Niederschrift über die Sitzung des Gemeinderates der Gemeinde Sulzemoos vom 21.01.2019

3 Bebauungsplan "Wiedenzhausen Süd"

3.1 Behandlung der eingegangenen Stellungnahmen

Abb. 1: Teilauszug aus dem Rauminformationssystem Dachau

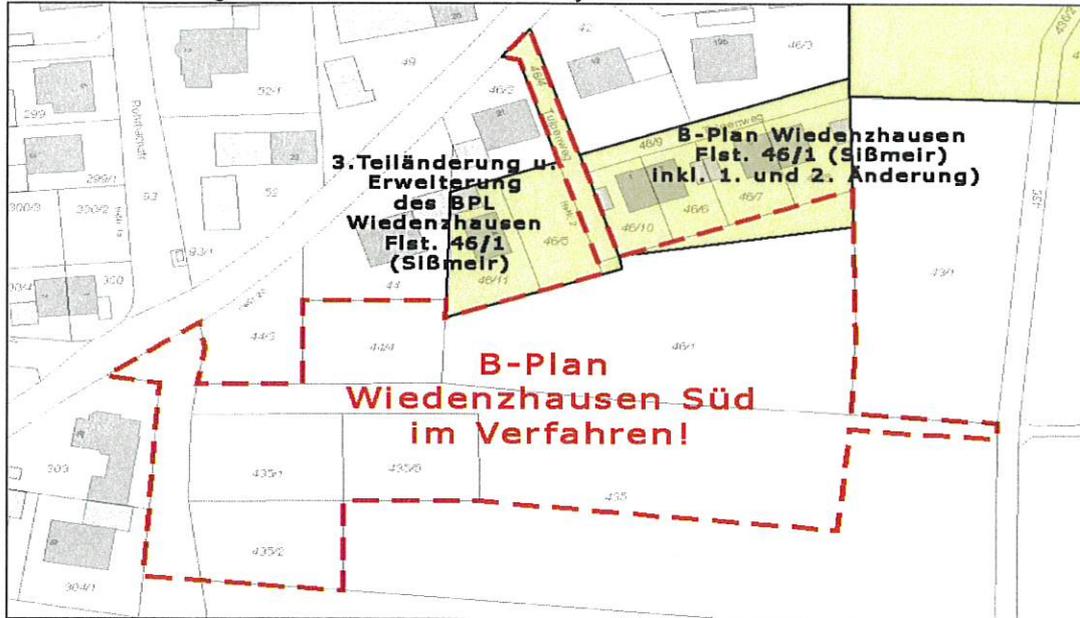
Mit dem Bebauungsplan „Wiedenzhausen Süd“ wurde auch ein Teilbereich des B-Plans „Wiedenzhausen Fl. Nr. 46/1 (Sißmeir) inkl. der Änderungen 1-3 überplant (siehe Abb. 1).

Grenzt ein in Aufstellung befindlicher Bebauungsplan an einen rechtskräftigen Bebauungsplan an, ist eine Überschneidung möglich, wenn der Inhalt des alten Bebauungsplans durch die Festsetzungen des neuen Plans auf den Überschneidungsflächen ersetzt werden soll. In diesen Fällen bedarf es einer klarstellenden Festsetzung zum Außer-Kraft-Treten der bisherigen Festsetzungen, die konkret oder allgemein gefasst sein kann:

- > Im Geltungsbereich dieses Bebauungsplans treten die Festsetzungen des am ... in Kraft getretenen Bebauungsplans Nr. ... außer Kraft.

Abb. 2: Teilauszug aus dem Rauminformationssystem Dachau

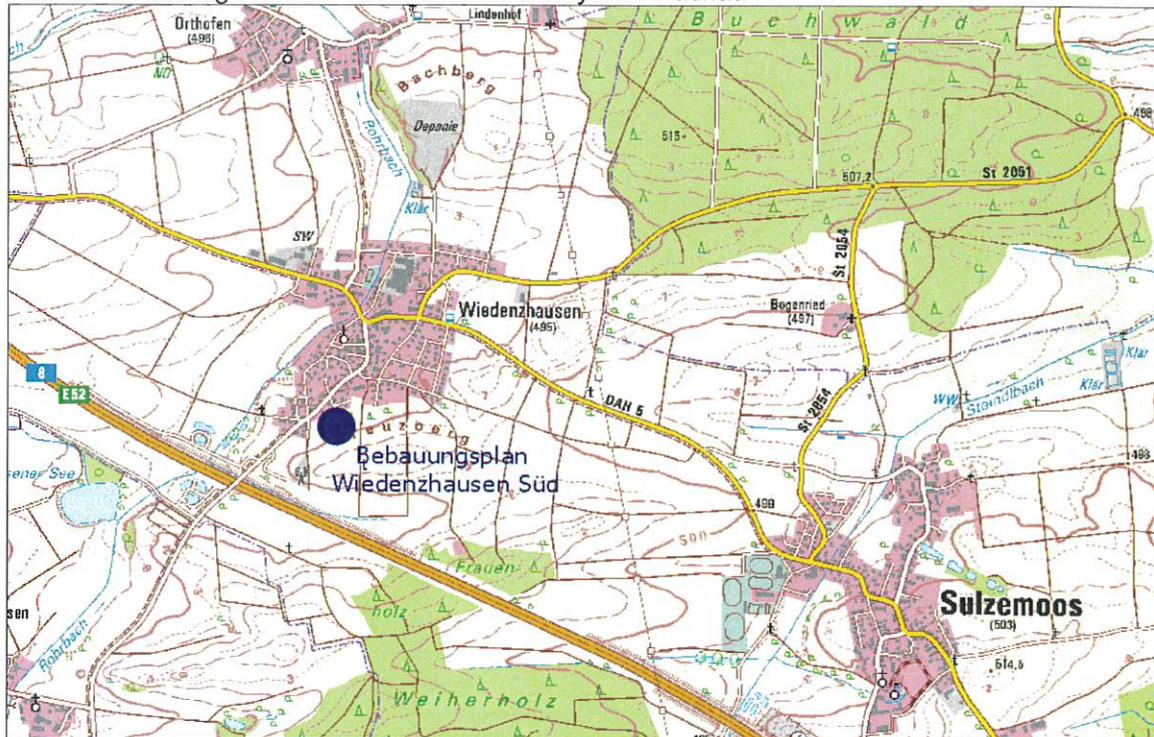
Die Abbildung einer Übersichtskarte auf der Plantitelseite hat sich sehr gut bewährt. Ideal wäre, wenn die Lage des Plangebietes im Gemeindegebiet aus der Übersichtskarte hervorgehen würde (siehe Abb. 2). Vor allem für Ortsunkundige wird dadurch eine schnelle Orientierung gewährleistet.

Abb. 3 Entwurf B-Plan Wiedenzhausen Süd, Fassung v. 23.07.2018

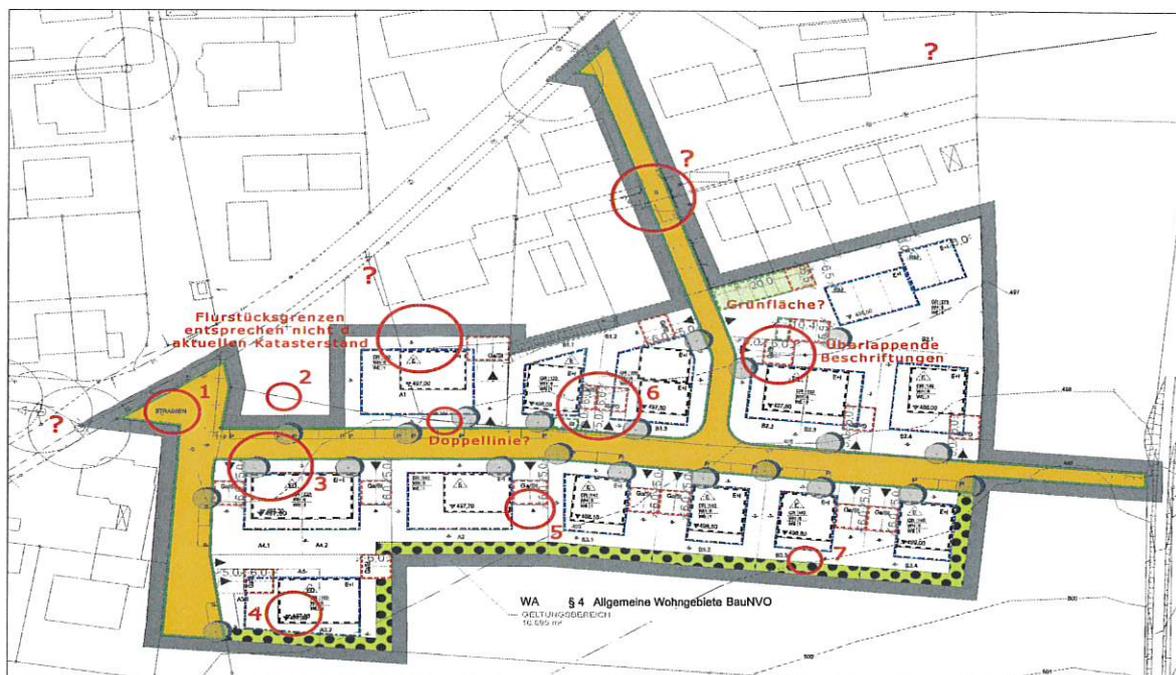
1. Die Bezeichnung „Strassen“ ist zu entfernen. Dafür sind in der Planzeichnung sämtliche Straßenbezeichnungen zu dokumentieren (Dorfstraße, Tulpenweg, etc.)

- Die verwendete Kartengrundlage entspricht nicht dem aktuellen Katasterstand. Als Planunterlage ist bitte die aktuellste DFK zu verwenden (siehe hierzu auch Abb. 4).
- Um Missverständnisse zu vermeiden, ist auf eine einheitliche Bemaßung zu achten (Schriftgröße, Ausrichtung rechtwinklig zu den Bezugslinien).
- Die doppelte Darstellung der festgelegten Höhenkoten auf den Flurstücken 435/1 und 435/2 ist bitte zu korrigieren.
- Der Abstand des Bauraumes A2 zur östlichen Grenze entspricht 7 m. Bitte um Korrektur der Maßzahl.
- Eine Überlappung von Texten und Zahlenangaben mit anderen Planelementen ist zu vermeiden. Diese sind in der **gesamten** Planzeichnung so zu positionieren, dass in jedem Fall die Lesbarkeit nicht behindert wird.
- Die Beschriftung der Höhenlinie wird durch die Ortsrandeingrünung überdeckt.

Zeichnerische Darstellungen sollten in der Planzeichnung eindeutig zu bestimmen sein. Eine Unterscheidung zwischen Höhenlinien und Flurstücksgrenzen fällt aufgrund der gleichen Strichstärke und Farbe äußerst schwer. Bitte eine differenziertere Darstellung wählen.

Generell wirkt die Kartengrundlage verwirrend. Die Darstellung der Symbole für Bauteile, Netzpunkte oder sonstiger Linien sind störend und beeinträchtigen die Lesbarkeit. Eine Unterscheidung von Wohn- und Nebengebäuden ist nicht gegeben. Eine Zuordnung zu den in der Festsetzung und der Begründung beschriebenen Flurstücken ist im Plan durch fehlende Flurstücknummern ebenfalls nicht möglich.

Es wird empfohlen folgende Ergänzungen vorzunehmen:

- Beschriftung der Flurstücks- und Hausnummern
- farbliche Unterscheidung von Haupt- und Nebengebäuden
- Straßenbezeichnungen

1. Die Straßenbezeichnungen werden aus der amtlichen Flurkarte übernommen. Die allgemeine Bezeichnung „Strassen“ wird entfernt.
2. Derzeit kann aufgrund der Umstellung des Koordinatensystems nur die digitale Flurkarte von September 2018 verwendet werden.
3. Die Bemaßung wird vereinheitlicht.
4. Die doppelte Darstellung wird korrigiert.
5. Der Abstand der Baugrenze zur östlichen Grundstücksgrenze soll 6 m betragen. Der Bauraum wird entsprechend korrigiert.
6. Der Anregung wird nachgekommen und die Planzeichnung überarbeitet.
7. Die Beschriftung der Höhenlinie wird korrigiert.

Die allgemeinen Hinweise zur zeichnerischen Darstellung werden beachtet. Der Quellennachweis der Geobasisdaten wird ergänzt.

In der Planzeichnung wird die aktuelle digitale Flurkarte mit Flurnummern dargestellt, sodass auf eine nochmalige Darstellung in der Begründung verzichtet werden kann.

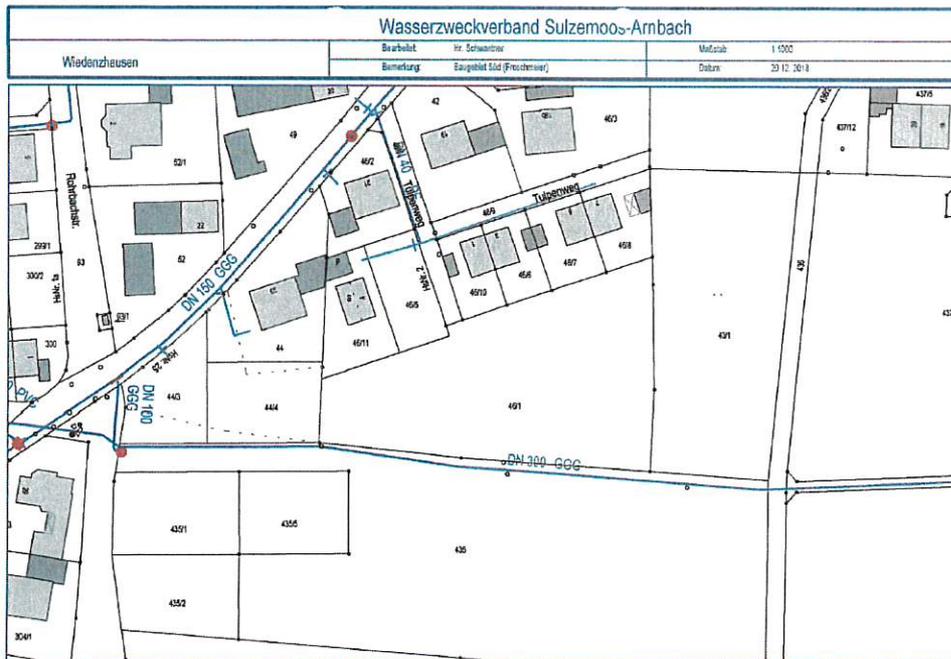
Hinweisen möchten wir noch auf unsere DN 300 Verbundleitung, die von Wiedenzhausen nach Odelzhausen führt und das geplante Baugebiet komplett von Osten nach Westen quert. Nach unseren Feststellungen verläuft diese Bestandsleitung beim derzeitigen Planungsstand am Nordende der öffentlichen Straße, was für uns kein Problem darstellt, es dürften lediglich darüber keine Anpflanzungen (Bäume) erfolgen.

Es handelt sich um eine Verbundleitung die der Versorgung von Odelzhausen dient, an der keine Hausanschlüsse angebracht werden.

Anregen möchten wir, die bestehende Verbundleitung in die Planungsunterlagen aufzunehmen, damit diese bekannt ist und nicht beschädigt wird.

Zur Verdeutlichung der Lage unserer derzeitigen Bestandsleitungen im Planungsbereich legen wir einen Leitungsplan bei.

Der geplante nördliche Parkstreifen mit straßenbegleitenden Bäumen liegt über der vorhandenen Verbundleitung nach Odelzhausen, sodass diese Anlagen auf die Südseite der Erschließungsstraße verlegt werden müssen.

Grundriss Erdgesch...

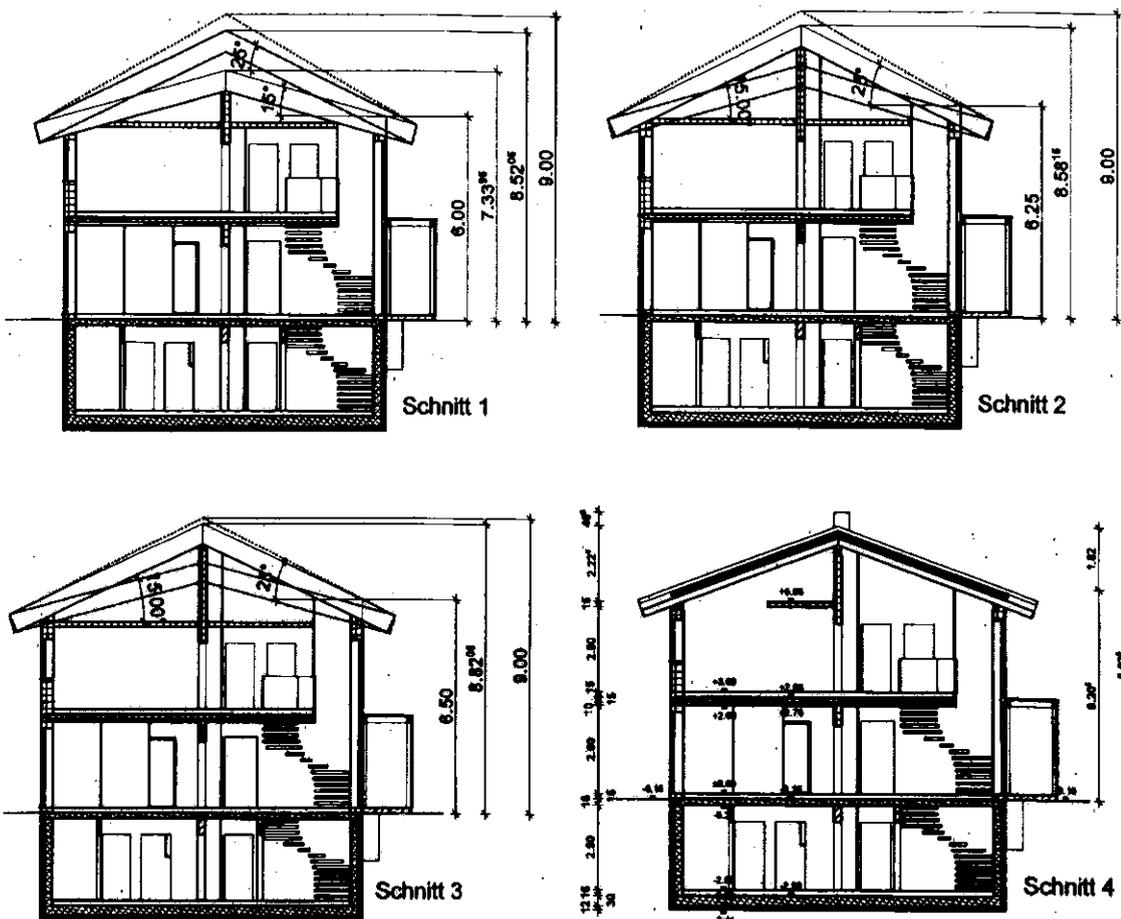
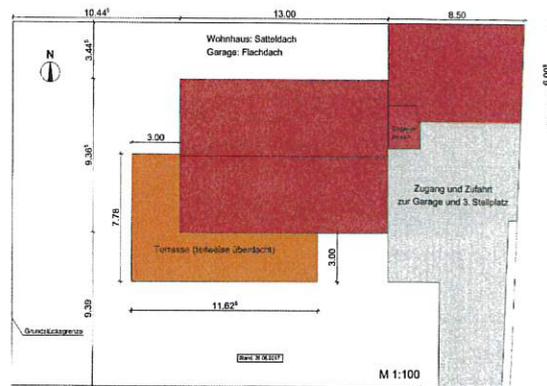
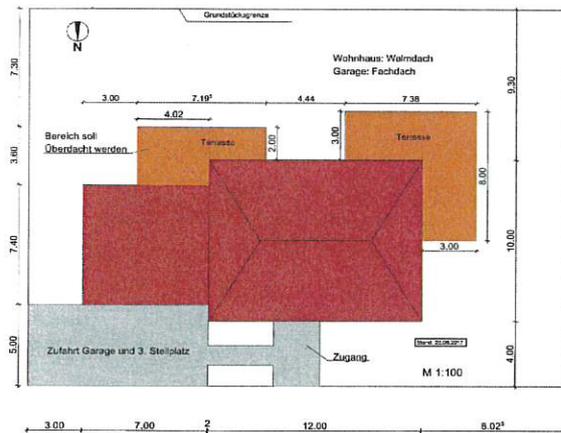
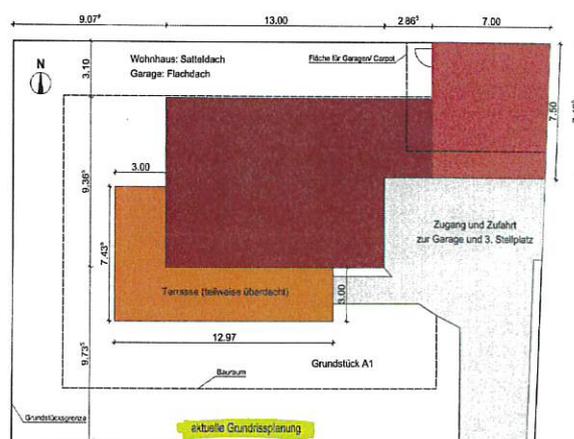
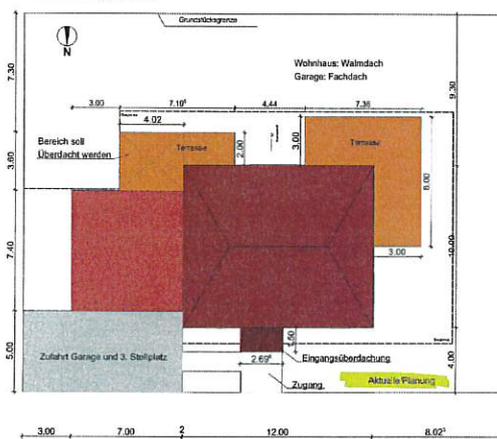
Nach aktuellem Planungsstand beträgt der Dachaufbau ab Oberkante Sparren bis Dachhaut 37cm - 40 cm (aus energetischen Gründen). Die Leitungen für die Lüftungsanlage werden zum Teil an der Unterkante der Geschossdecke zwischen Erdgeschoss und Obergeschoss verlaufen. Dazu muss die Decke im Erdgeschoss abgehängt werden.

Der als Beilage vorliegende Schnitt Nr. 4 spiegelt unsere aktuelle Planung wieder. Hier ist klar zu erkennen, dass wir kein überdimensioniertes Haus planen. Wir wollen lediglich ein vernünftiges Einfamilienhaus bauen.

Für uns persönlich haben wir entschieden, kein Dachgeschoss zu planen, sondern ein nach oben offenes Obergeschoss. Trotzdem ist es uns wichtig eine in allen Bereichen nutzbare lichte Raumhöhe von 2,50 m (siehe Schnitt Ziffer 2) zu haben. Bei Betrachtung des Schnitts Ziffer 1 (Wandhöhe 6,00 m) sieht man, dass sich bei einer fiktiv dargestellten Decke Einschränkungen in den Raumhöhen ergeben.

Wir schlagen deshalb vor, dass aus planerischer Sicht, aber auch aus Gründen der Gleichbehandlung, die Festsetzung dahingehend anzupassen, dass die maximal zulässige Wandhöhe analog des Bebauungsplans „Am Ziegelberg“ Ziffer 3.5 i. V. m. Ziffer 3.7 festgesetzt wird. Mit einer Wandhöhe von 6,50 m ist eine flexible Planung möglich.

Aus den vorher genannten Gründen schlagen wir vor, die Festsetzung dahingehend zu ändern, dass eine Dachneigung bis 25 Grad möglich ist. Alternativ könnte auch eine Firsthöhe von 9,00m (analog des Bebauungsplans „Am Ziegelberg“) festgesetzt werden.

Eine überdimensionierte Höhenentwicklung, wie in Ziffer 4.5 der Bebauungsplanbegründung erwähnt, entsteht dadurch nicht (siehe Schnitt 1-3). Auch sind die nach Bayerischer Bauordnung nachbarrechtlich geschützten Belange, wie Belichtung, Belüftung und Besonnung nicht tangiert.

Die Ausführungen zur Wandhöhe können nachvollzogen werden. Die Regelungen im vergleichbaren Bebauungsplan „Am Ziegelberg“ lauten folgendermaßen:
